OGGETTO: *Trasmissione Delibera della Giunta Regionale d'Abruzzo n. 554 del 25.08.2016*

Seduta del **25 AGO. 2016** Deliberazione N. **554**

Istruttoria Tecnica

Progetto di sviluppo concessione Colle Santo - procedura di V.I.A. NAZIONALE

Figura 5 – Carta delle Tipologie Forestali

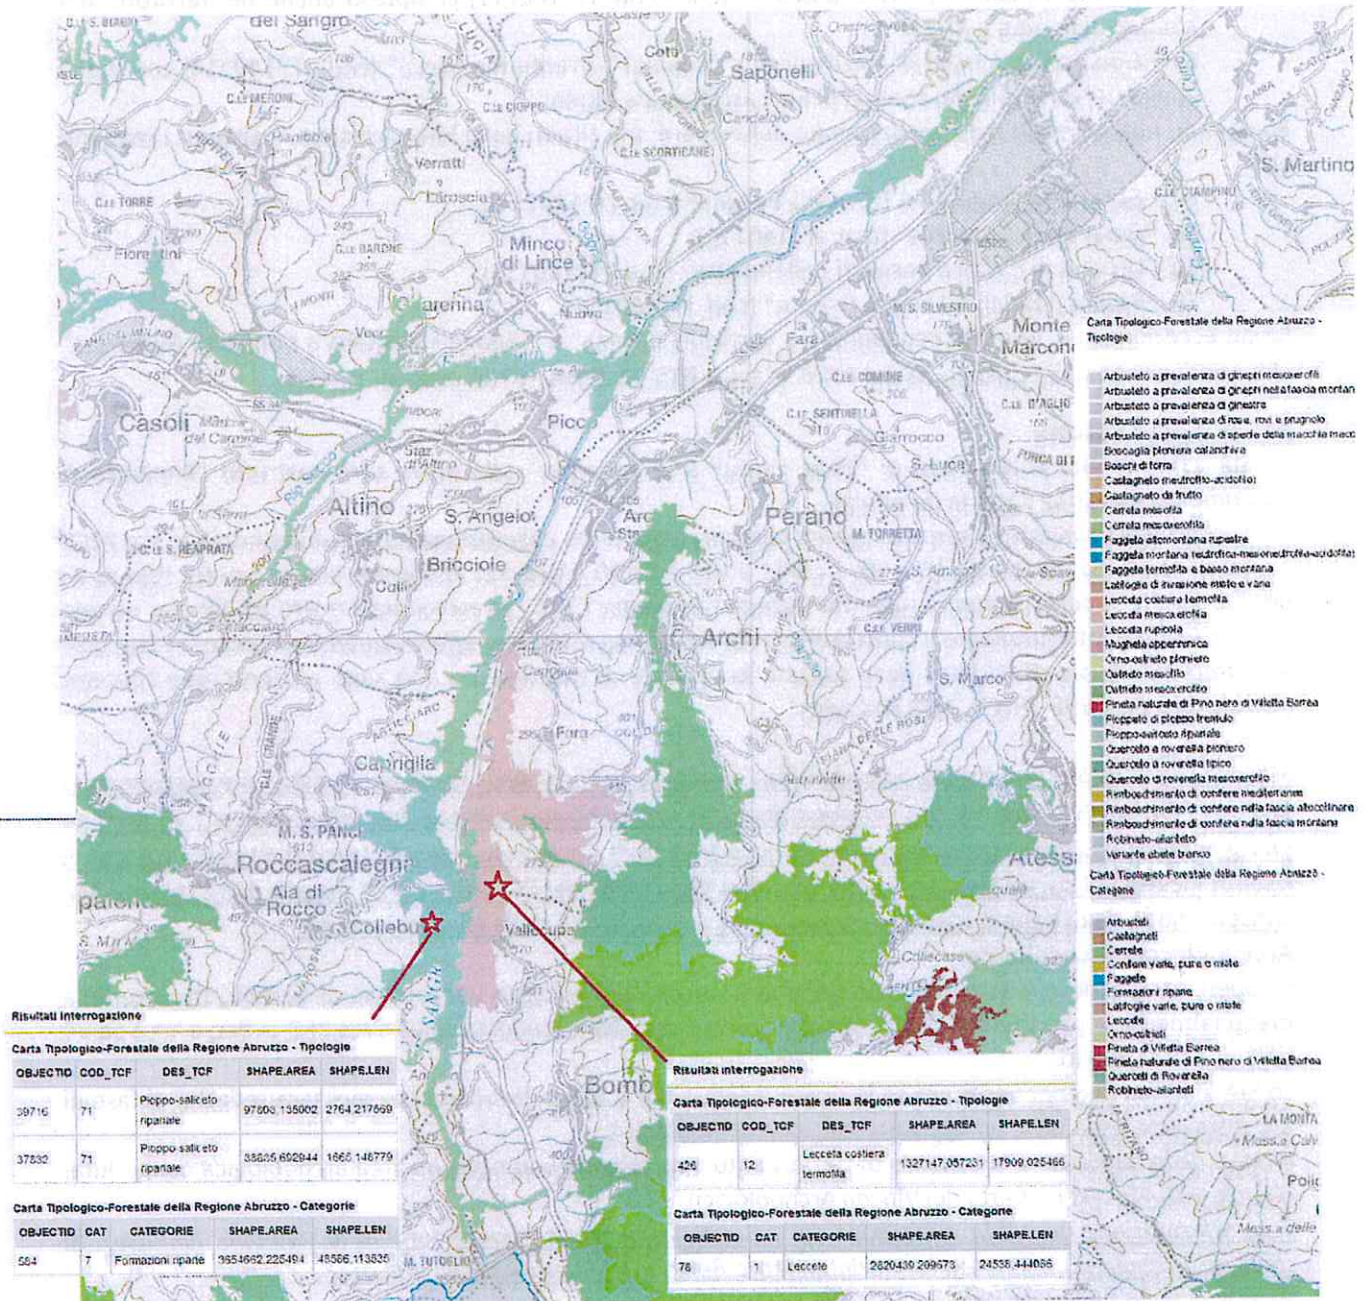
dell'Art.1 del R.D.30/12/23 n.3267, (Fig. 6), sembrerebbe che, contrariamente a quanto indicato nello SIA, vi siano alcune zone di interferenza pertanto si ritiene indispensabile che, preliminarmente all'approvazione del progetto da parte della Commissione VIA Nazionale sia acquisito il parere del Comando Provinciale del CFS della Provincia di Chieti, presso cui sono depositati gli elaborati originali allegati al R.D.30/12/23 n.3267.

Figura 10 – Il Piano per l'Assetto Idrogeologico PAI – Carta della Pericolosità

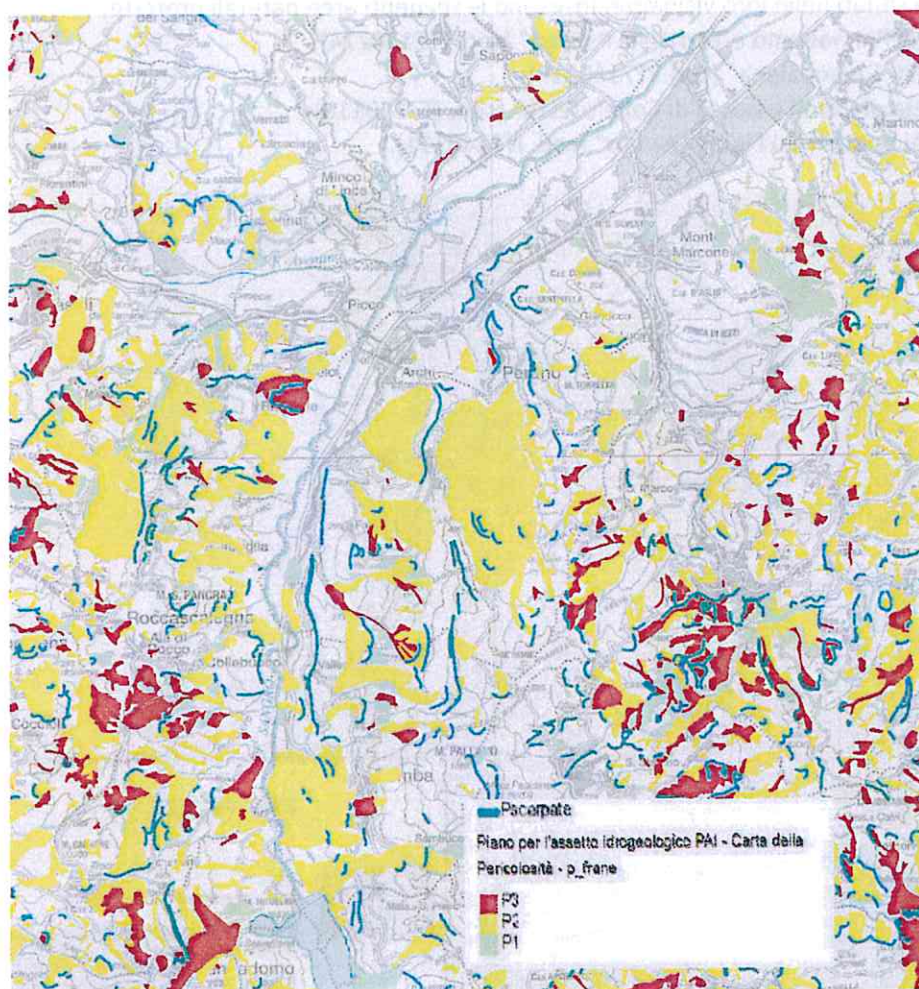
Le aree di progetto non sono ricomprese nella perimetrazione del Piano "Difesa dalle Alluvioni" (PSDA) e del Piano di Assetto Idrogeologico (PAI) della Regione Abruzzo.

A nostro giudizio tale affermazione appare quantomeno di dubbia interpretazione, a tal fine in fig. 8 si riporta lo stralcio della Carta della Pericolosità del Piano per l'Assetto Idrogeologico (PAI) della Regione Abruzzo, pubblicata sul Geoportale della Regione (<http://geoportale.regione.abruzzo.it/Cartanet>).
